Re: Pedido de reconsideração ... RES: PEDIDO DE ESCLARECIMENTO - 926703 - AGENCIA MUNICIPAL DE REGULAÇÃO DE SERVIÇOS DELEGADOS - AL - PE 337/2023 - SRP

Segue pedido de esclarecimento ao edital de PE 337/2023 - 3ª chamada (proc. 6700.01896/2023) - RP equipamentos informática III (itens fracassados dos PE's 99/2022), com sessão de abertura de propostas marcada para 28/02/2024 as 08h30.
Aguardamos resposta para informar ao interessado.

PREGÃO ELETRÔNICO (SRP) Nº 337/2023-CPL/ALICC

Item 6 e 8 – Storage iSCSI - No mínimo 28TB de armazenamento

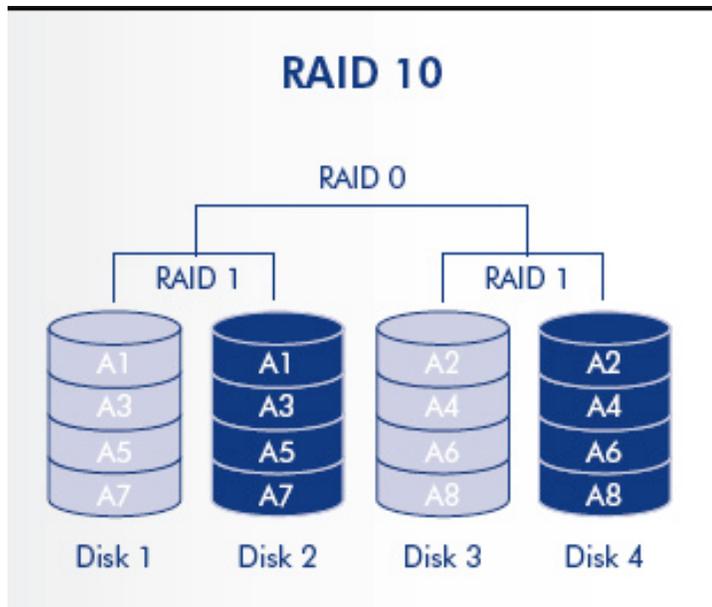
3º esclarecimento:

No termo de referência solicita: **"1.11. A solução de armazenamento deve oferecer os seguintes níveis de proteção RAID: 0, 1, 5, 6, 10 e 50, sendo que qualquer combinação de níveis de RAID possam existir em um único array;"**

A IBM e diversos outros fabricantes excluíram dos modelos lançados mais recentemente o suporte a RAID 0 , 1 e 10 e 50 , exclusivamente em função da falta de uso destes em detrimento dos RAID 5 e 6 . Como está sendo exigido suporte a RAID 0 e 10 , demonstraremos abaixo que o RAID 1 DISTRIBUIDO , que é proprietário da IBM , tem equivalência com o tradicional RAID 10 e 0 .

Desta forma , faremos uma breve explicação conceitual sobre RAID tradicional (TRAIID) e RAID distribuído (DRAID) com o objetivo de demonstrarmos a equivalência (na verdade superioridade) em segurança e desempenho entre o DRAID1 e o RAID10 :

Desta forma , entendemos que será aceito a oferta de DRAID 1 em substituição ao TRAIID 0 e 10 . O nosso entendimento está correto ?
